**Rapport d'analyse environnementale
pour le projet du Train de l'Est sur le territoire des municipalités
régionales de comté des Moulins et de L'Assomption
par l'Agence métropolitaine de transport**

Dossier 3211-08-009

Le 19 janvier 2010

FIGURE 5 : SITE DE GENERAL DYNAMICS

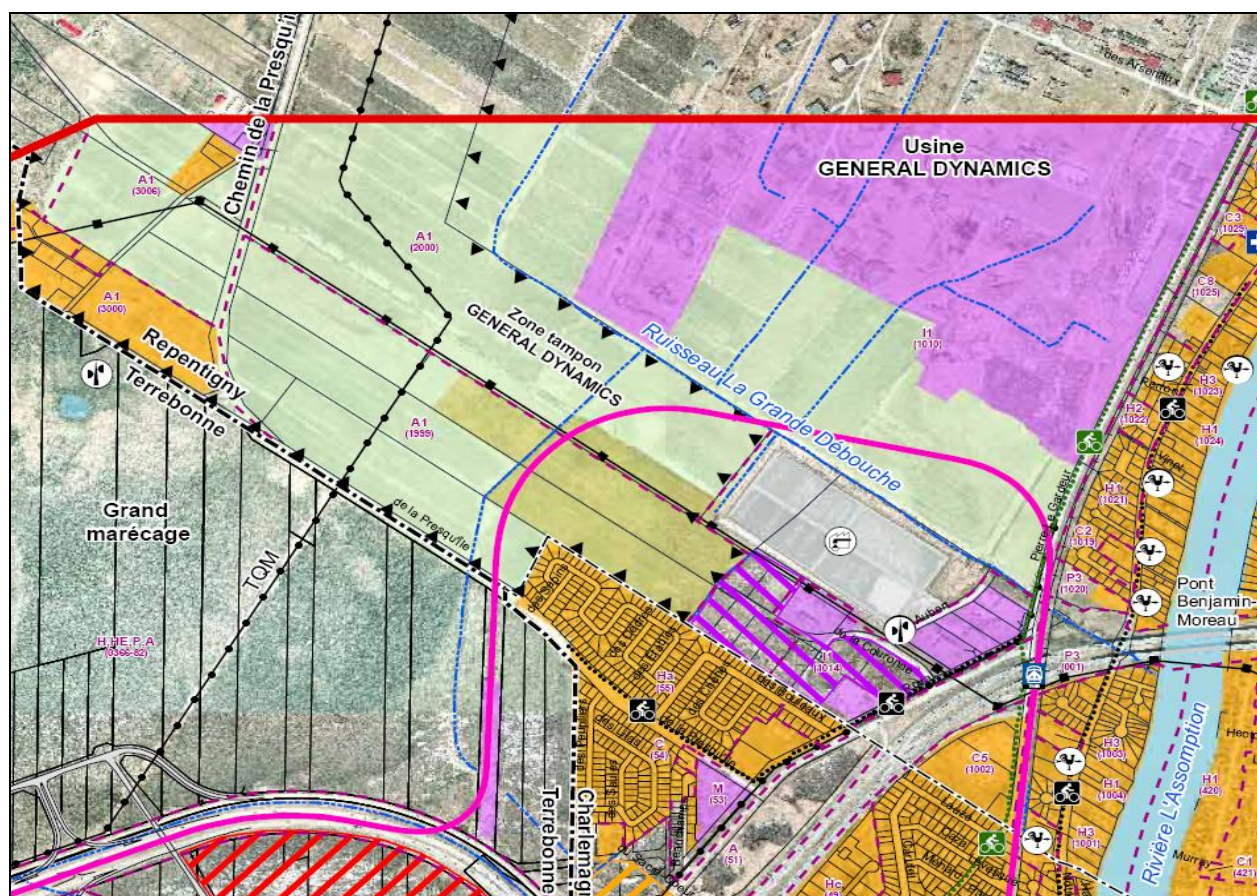
À Repentigny, le Train de l'Est circulera sur des terrains appartenant à General Dynamics (figure 5). Cette compagnie de fabrication de munitions militaires entrepose des propulsifs en poudre dans des magasins (poudrières) situés à proximité de la voie ferrée projetée. L'AMT a mandaté la firme spécialisée Baker Engineering and Risk Consultants (Baker Risk) pour évaluer les risques potentiels associés aux passagers du Train de l'Est si un incident survenait sur le site de General Dynamics. Les conclusions de ce rapport sont que les risques sont suffisamment faibles pour ne pas requérir de mesures d'atténuation (Baker Risk, 2008). En effet, les risques associés à l'emplacement retenu pour la nouvelle voie ferrée sont beaucoup plus faibles que ceux évalués selon les critères de l'American Public Transportation Association ou que les risques auxquels sont exposés les occupants des trains de voyageurs en général et les usagers de la route. Aussi, les individus les plus exposés, le personnel du train, seraient exposés à un niveau de risque individuel de $3,3 \times 10^{-8}$ mortalités par année, ce qui constitue un risque très faible et bien en deçà du critère d'acceptabilité du risque de 1×10^{-6} mortalité par année proposée par le Conseil canadien des accidents industriels majeurs (CCAIM) dans son mini-guide pour l'usage sans restriction des sols.

L'analyse de risque préparée par Baker Risk et ses conclusions sont reconnues par le MDDEP comme étant adéquates. Selon le MSSS, le risque à la sécurité des passagers a fait l'objet d'une investigation appropriée dans le cas de la portion du tracé située sur les terrains de General Dynamics.

Bien que la compagnie General Dynamics ait fait part de certaines réserves quant à la validité du rapport de Baker Risk, le MDDEP considère que les mesures d'atténuation proposées par l'initiateur sont suffisantes pour rendre acceptable le passage du train sur les terrains de General Dynamics. De plus, les points soulevés dans les diverses contre-expertises soumises par General Dynamics ne tenaient pas compte de l'ensemble des mesures d'atténuation et traitaient davantage du nombre de passagers et de passages, des conditions d'exploitation imposées par Ressources naturelles Canada (RNC) à General Dynamics, de la limitation de la production aux installations de General Dynamics et de la solidité des wagons. Sur ce dernier point, la berme de terre et la structure métallique avec toit (figure 6) proposées tout au long du parcours de la voie ferrée sur les terrains de General Dynamics, dans la zone la plus rapprochée des explosifs, représentent une bonne mesure pour dévier, ralentir et possiblement arrêter la majorité des fragments se dirigeant vers le train en cas d'explosion sur le site de General Dynamics, ce qui diminue beaucoup l'importance accordée à la précision du calcul de solidité des fenêtres des wagons. Il faut aussi mentionner que les structures des voitures sont robustes. Selon Baker Risk, dans l'éventualité d'un accident, les voitures ne devraient subir que des dommages esthétiques. La structure métallique sera pourvue d'un toit en acier et d'un mur de panneaux de béton préfabriqués du côté exposé (figure 6). C'est dans le but d'en arriver à une entente avec General Dynamics et d'éliminer toutes conditions au maintien de sa licence que cette structure a été conçue.

FIGURE 6 : BERME DE TERRE ET STRUCTURE MÉTALLIQUE AVEC TOIT ENVISAGÉES LE LONG DU PARCOURS DE LA VOIE FERRÉE SUR LES TERRAINS DE GENERAL DYNAMICS

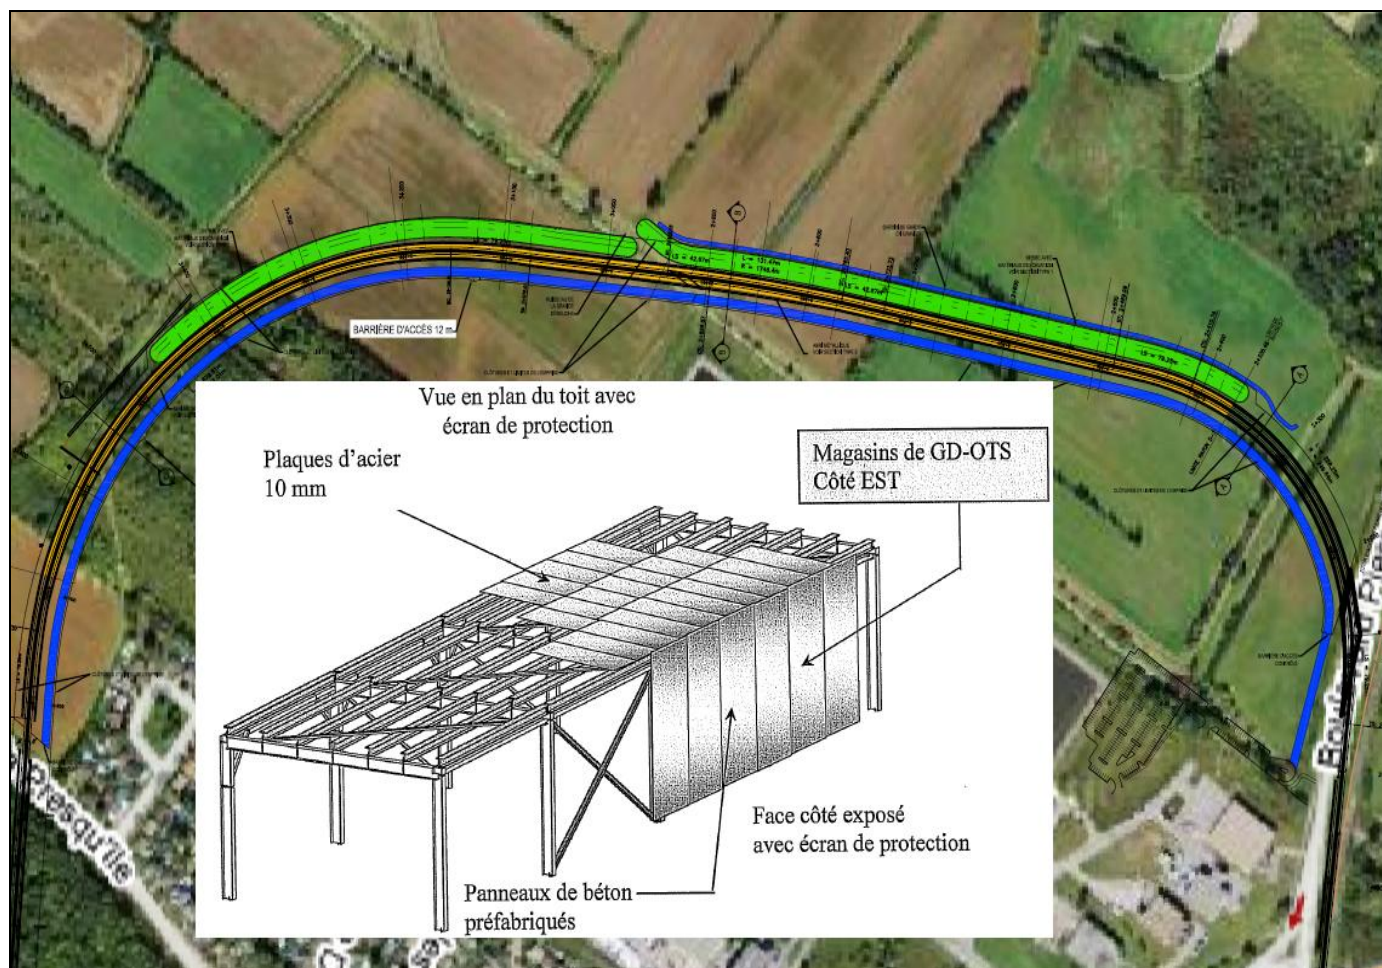
Le passage du train sur les terrains de General Dynamics ne nous semble donc pas problématique si la berme protectrice et la structure métallique avec toit sont construites et si les autres mesures d'atténuation sont appliquées. En effet, le MDDEP considère sécuritaire le tracé proposé sur les terrains appartenant à General Dynamics. Le MSSS a accueilli favorablement l'implantation de la berme en bordure du tracé du train et l'ensemble des mesures d'atténuation retenues par l'AMT pour la portion du parcours située sur les terrains de General Dynamics. Selon ce ministère, ces mesures permettront de diminuer encore davantage le risque déjà très faible associé à une explosion accidentelle sur les terrains de cette entreprise.

FIGURE 7 : SITE DE LA COMPAGNIE INTER-PROPANE, DE LA GARE DE MASCOUCHE ET PROPOSITION DE DÉPLACEMENT DU BÂTIMENT MULTIFONCTIONNEL PROPOSÉ

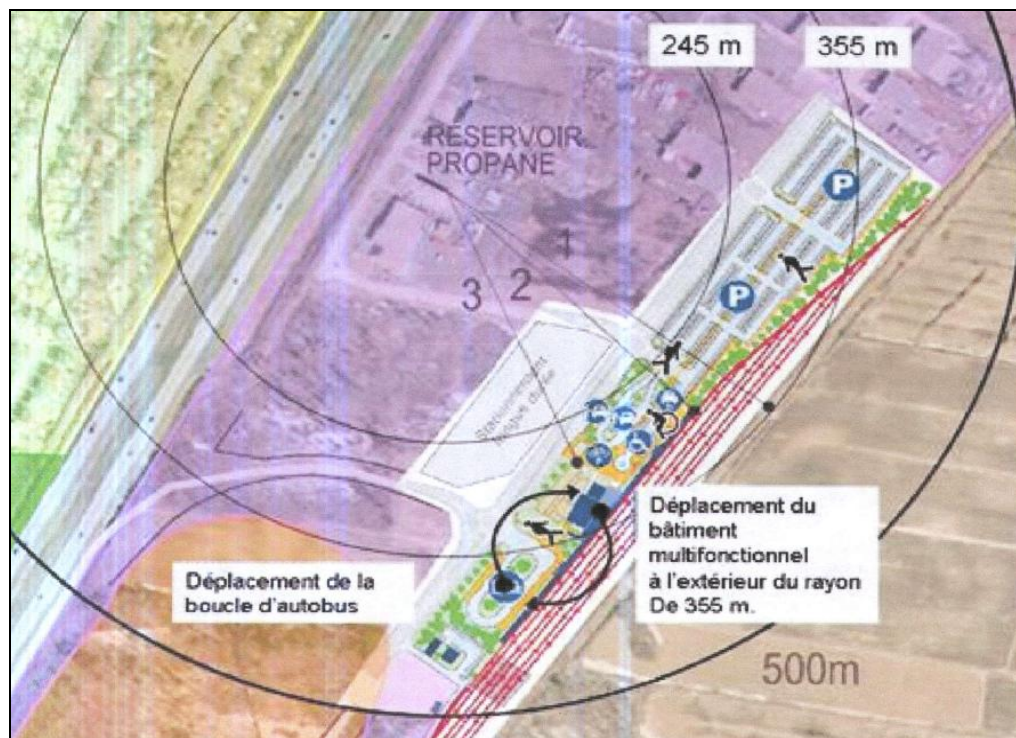
Le MDDEP, le MSP et le MSSS ont fait des recommandations pour rendre le projet acceptable au niveau des risques technologiques associés à Inter-Propane. Puisque la gare projetée se trouve dans une zone où la radiation thermique se situe entre 25 kW/m^2 et 5 kW/m^2 (donc en deçà du seuil d'effets menaçant pour la vie dans le cas d'une boule de feu, mais au-delà du seuil nécessitant une planification des mesures d'urgence), il est essentiel que l'AMT se dote d'un plan de mesures d'urgence (PMU) à la gare de Mascouche. Ce PMU devra être basé sur le scénario alternatif 1 de M. Lacoursière (BLEVE de réservoir rempli à 50 %) pour s'assurer de bien protéger les usagers. Le PMU préliminaire devra être soumis au MDDEP et établi en concertation avec la Ville de Mascouche et Inter Propane inc. et en consultation avec le MDDEP, le MSP et le MSSS. Dans son rapport, le BAPE conseille également qu'un PMU soit préparé par l'AMT pour la gare de Mascouche. De plus, afin de pouvoir mettre à exécution le PMU, l'AMT devra être en mesure de savoir le plus rapidement possible qu'il y a une situation d'urgence au

L'équipe d'analyse est aussi d'avis que l'AMT doit élaborer et mettre en place un plan de mesures d'urgence pour la gare de Mascouche. Dans un premier temps, l'AMT doit préparer, de concert avec la Ville de Mascouche et Inter Propane inc., et en consultation avec le MDDEP, le MSP et le MSSS, un plan de mesures d'urgence préliminaire. Dans un deuxième temps, l'AMT doit déposer un plan de mesures d'urgence final. Ce plan devra être déposé auprès de la ministre du Développement durable, de l'Environnement et des Parcs au moment de la demande visant l'obtention du certificat d'autorisation prévu à l'article 22 de la Loi sur la qualité de l'environnement.

FIGURE 10 : MILIEUX HUMIDES IMPACTÉS

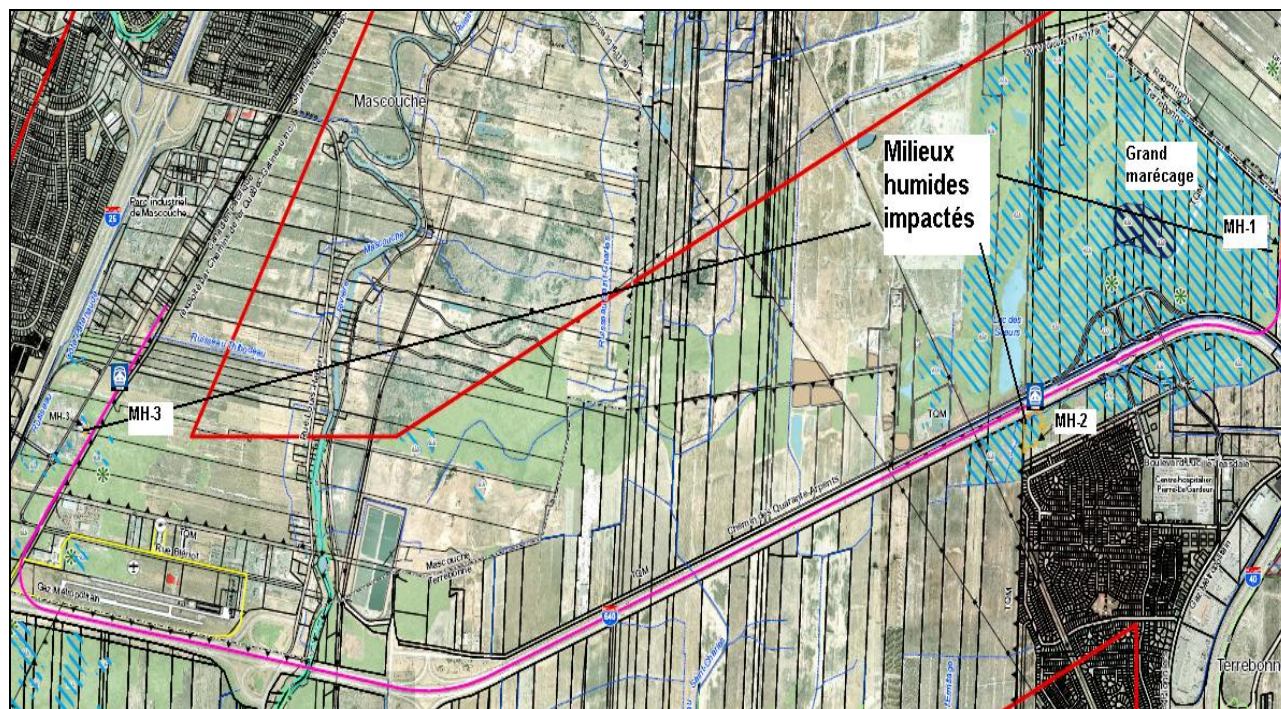
À l'emplacement de la future gare de Terrebonne, un petit milieu humide de 25,6 hectares (MH-2 sur la figure 10), enclavé dans un secteur en développement, a été identifié. Celui-ci est drainé par un cours d'eau intermittent. Cependant, des modifications dans le réseau de drainage ont été autorisées récemment, perturbant encore davantage ce secteur. Les inventaires n'ont répertorié aucune espèce floristique à statut particulier dans ce milieu humide. Celui-ci sera affecté sur 1,9 hectare, ce qui représente 17 % de sa superficie totale. Une autre partie de 0,07 hectare était initialement perturbée par le stationnement de la gare du côté est, mais l'AMT a revu ses plans pour éliminer cet empiètement.

Il y a présence d'un petit milieu humide, non hydro-connecté, de faible valeur, près de la future gare de Mascouche (MH-3 sur la figure 10), mais aucun empiètement n'est prévu dans le cadre du projet du Train de l'Est. Malgré tout, une imperméabilisation du fossé entre ce petit milieu humide et les installations est prévue pour éviter qu'il ne se draine.

Au total, environ 2,1 hectares de milieux humides seront affectés par le projet du Train de l'Est; 0,2 hectare dans le Grand Marécage et 1,9 hectare dans le secteur de la gare de Terrebonne. Les impacts de la nouvelle voie ferrée sur ces milieux sont considérés d'importance moyenne par l'initiateur. La végétation sera maintenue au stade herbacé dans l'emprise. Il y aura donc une perte de végétation. De plus, il pourrait y avoir des modifications dans le drainage des milieux humides. Dans le secteur du Grand Marécage et à sa périphérie, la voie ferrée constituera une barrière pour la faune terrestre et des collisions pourraient survenir.

L'équipe d'analyse est d'avis que l'AMT a fait des efforts pour suivre la séquence « éviter et minimiser » afin de réduire au maximum les impacts sur les milieux humides. Elle est aussi d'avis que les mesures d'atténuation proposées, dont le suivi de l'évolution des conditions de drainage afin d'éviter des modifications et l'inventaire, avant les travaux, pour vérifier la présence ou non de la dryoptère de Clinton, sont adéquates. L'équipe d'analyse est d'avis que l'engagement de l'AMT à élaborer un projet de compensation dans le Grand Marécage qui satisfera le MDDEP et le MRNF est adéquat. Enfin, l'équipe d'analyse est d'avis que les impacts sur les milieux humides sont acceptables.

FIGURE 11 : MILIEU AGRICOLE TOUCHÉ

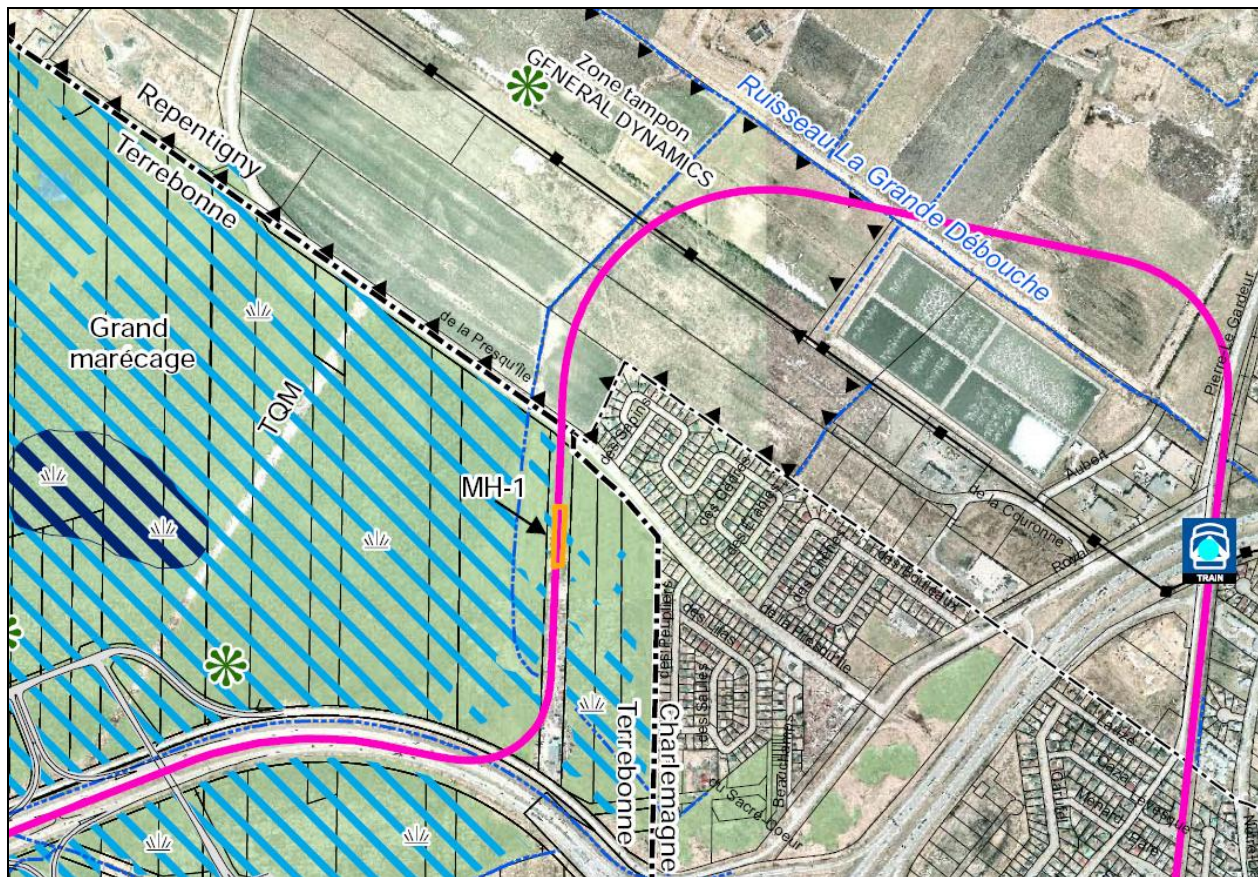
Environ quatre hectares en milieu agricole, dont deux hectares en territoire agricole protégé, seront affectés par le projet. En fait, cinq lots (voir figure 11) seront traversés par la nouvelle voie ferrée sur une longueur approximative de 1 615 mètres. L'emprise moyenne aura une largeur de 25 mètres. D'est en ouest, il y a tout d'abord le lot zoné industriel appartenant à General Dynamics qui sera affecté sur environ 700 mètres (lot loué à des agriculteurs), puis le lot zoné agricole appartenant à General Dynamics sur environ 450 mètres. Ensuite, il y a les deux lots en friche zonés agricoles appartenant à la Ville de Repentigny qui seront affectés sur approximativement 250 mètres et, enfin, le lot zoné agricole appartenant à un particulier sur environ 200 mètres. Pour les quatre derniers lots, zonés agricoles (environ deux hectares), une demande d'usage à des fins autres qu'agricole a été faite à la Commission de protection du territoire agricole du Québec (CPTAQ).

Selon l'étude d'impact, les impacts sur le milieu agricole se résument à une perte ou un morcellement de terres agricoles ainsi qu'à des limitations concernant certains accès. L'importance de l'impact est qualifiée de moyenne par l'initiateur. Le tracé retenu est surtout situé dans des emprises existantes (CN, CP et autoroute 640) minimisant ainsi les impacts directs sur les terres agricoles. À ce propos, le MAPAQ conclut que le tracé du train de banlieue reliant Mascouche à Repentigny est acceptable sur le plan agricole, considérant entre autres que le tracé choisi limite grandement l'impact sur la zone agricole.

Des mesures d'atténuation sont proposées par l'AMT. La perte de terres agricoles sera minimisée et les terrains détériorés durant la construction seront remis en état à la fin des travaux. Pour satisfaire le propriétaire agricole touché, l'AMT s'est engagée à acheter la partie résiduelle du lot à l'est du tracé, à déplacer un fossé agricole le long de la future voie ferrée pour minimiser le lot résiduel inutilisable à l'ouest du tracé et à lui aménager un nouvel accès. Le déplacement du

fossé agricole sera fait de manière à ce que la capacité de drainage soit suffisante pour évacuer les eaux du bassin versant légèrement modifié. Ainsi, le bilan hydrique des situations actuelle et prévue sera similaire.
